改善箇所説明図

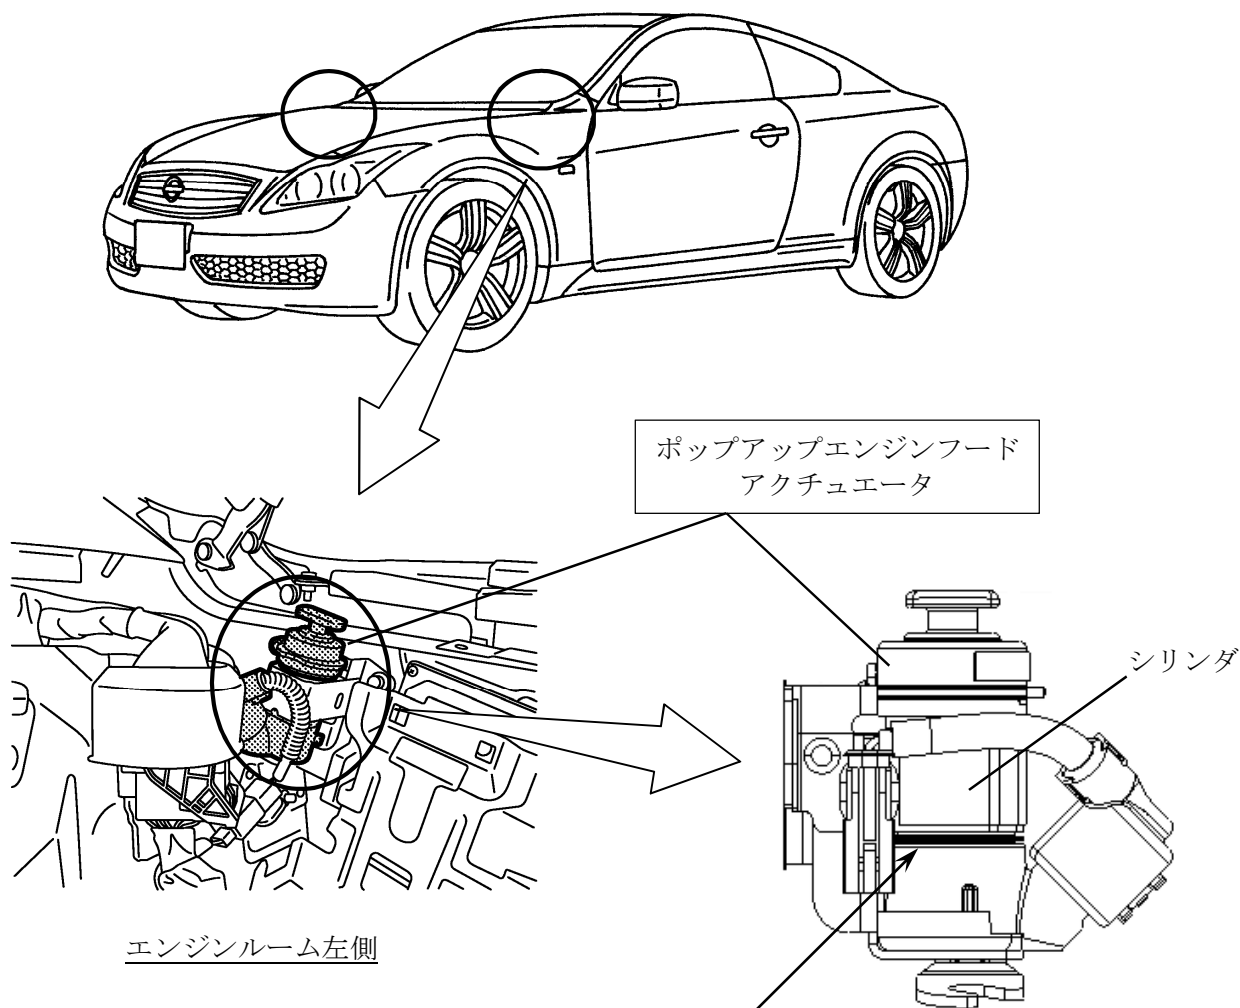
基準不適合発生箇所

ポップアップエンジンフードのアクチュエータにおいて、シリンダ締結部のシール構造が不適切なため、アクチュエータ内部に水が浸入するものがある。そのため、そのまま使用を続けると、衝突時にエンジンフード後端が十分に上がらず、最悪の場合、歩行者頭部及び脚部保護の基準を満足しないおそれがある。

改善の内容

全車両、当該ポップアップエンジンフードアクチュエータを対策品と交換する。

識別：銀色のシールをモデルナンバープレートの右横に貼り付ける。
